Čtyři úseky stavby: "Tramvajová trať Liberec - Jablonec nad Nisou - rekonstrukce"

VYSVĚTLENÍ ZADÁVACÍ DOKUMENTACE – ČÍSLO 27

Výřez z PD SO 260

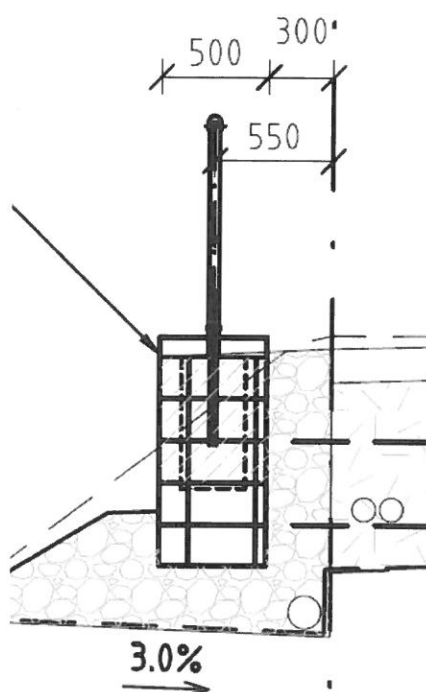
Dotaz č.1 - Ve vysvětlení zadávací dokumentace číslo 11 v odpovědích na dotazy č. 3 a 4 zadavatel sděluje následující: Délka v soupisu prací a projektové dokumentaci je správně a je závazná, profil zákrytových desek je závislý na konkrétním výrobku. Uchazeč proto musí nacenit položku tak, aby byl schopen realizovat technické řešení dle projektové dokumentace s jím zvoleným konkrétním prefabrikovaným dílcem. Zadavatel, na základě výše uvedeného vysvětlení k dotazům č. 3 a 4 uvádí, že dokumentace ani výkaz výměr nebude upravován, ani doplňován. Zde, ale vidíme rozpor mezi výkazem výměr a PD. Dle PD je tloušťka do 10 cm (v PD není kótováno) a šířka 50 cm a délka u SO 260 - 23,8 m a u SO 273 – 40,05 m.

Jednoduchým výpočtem kubatury viz níže dojdeme k následujícím kubaturám zákrytových desek :

SO 260 : $0,1m \times 0,5m \times 23,8m = 1,19 m^3$

Ve výkaze výměr jsou uvedeny tyto výpočty kubatur zákrytových desek :

SO 260 pol. č. 11 : zákrytové desky tvarovek: $0,45m^2 \times 23,80 = 10,710 [A]$

Jsme si vědomi, že zadavatel již na tento dotaz odpovídal, ale vzhledem k výše uvedenému žádáme zadavatele o sdělení, jak dospěl k výměře $0,45 m^2$ a aby svou odpověď v tomto smyslu ještě jednou přehodnotil a odstranil tak rozpor mezi projektovou dokumentací a výkazem výměr, popřípadě navrhl tloušťky zákrytových desek a následně opravil v tomto ohledu i výkaz výměr. Taktéž žádáme o řádné dokotování PD.

je ve výpočtu chybně uvedena hodnota průřezové plochy " $0,45 m^2$ ", správná hodnota je " $0,045 m^2$ ".

zákrytové desky tvarovek: $0,045m^2 \times 23,80 = 1,071 [A]$

V případě zákrytových desek se jedná o součást systémové konstrukce armovaného svahu s betonovou tvarovkou v lici a jejich přesné rozměry jsou odvislé od konkrétního výrobku. Dodavatel v dotazu správně upozornil na rozpor v ploše průřezu, která byla kvůli matematické chybě ve výpočtu desetkrát vyšší. Výkres pro účely zadání stavby však podrobněji kótován nebude, protože pro zadavatele přesné rozměry jednotlivých prefabrikovaných dílců (v tomto případě především

Výřez z PD SO 273

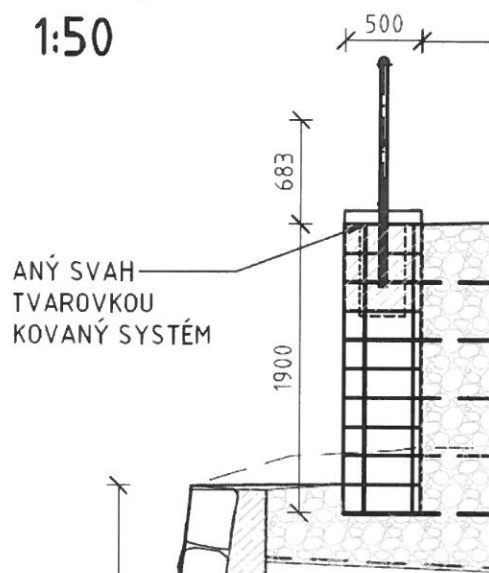
SO 273 : $0,1m \times 0,5m \times 40,0m = 2,0025 m^3$

SO 273 pol. č. 11 : zákrytové desky tvarovek: $0,45m^2 \times 40,05 = 18,023 [A]$

zákrytové desky tvarovek: $0,045m^2 \times 40,05 = 1,802 [A]$
